FL1.0

AD

92.06

Service Information

1. Wijziging NTSC paneel

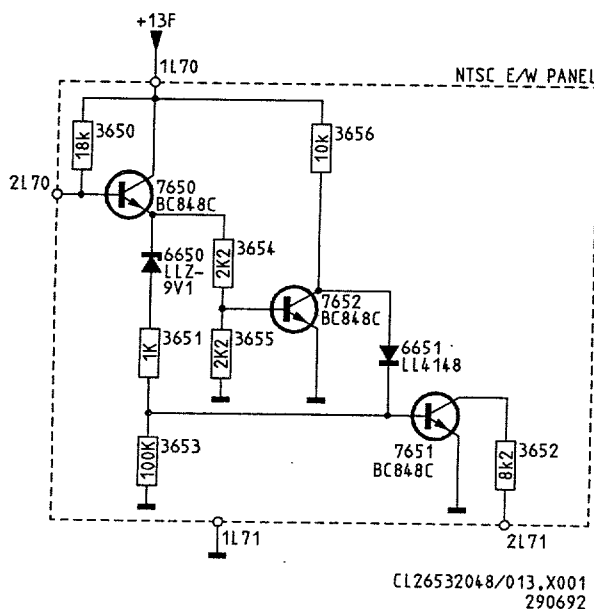
Tijdens productie is dit paneel gewijzigd. Deze wijziging is ingevoerd in week 9202. Hieronder zijn het nieuwe schema en de stuklijst gegeven.
